## BAB V

### EVALUASI RANCANGAN

Pada bab ini berisi tentang rangkuman hasil evaluasi yang telah diberikan oleh dosen pembimbing dan dosen penguji untuk selanjutnya diperbaiki bagian-bagian yang dirasa masih kurang dan belum maksimal.

**Gambar 5.1** Konsep perkerasan

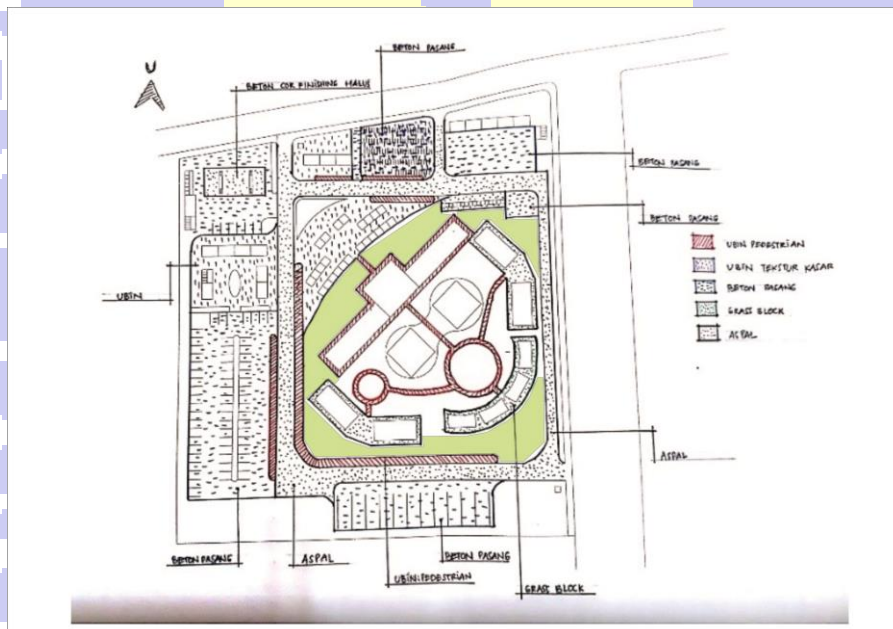
Pada penyelesaian lansekap area yang berwarna hijau merupakan area yang ditutup dengan rumput. Pada hasil evaluasi hal ini dianggap belum tepat karena rumput tidak nyaman bagi pengunjung jika terjadi hujan. Maka akan lebih baik jika ditutup menggunakan perkerasan *grassblock*.
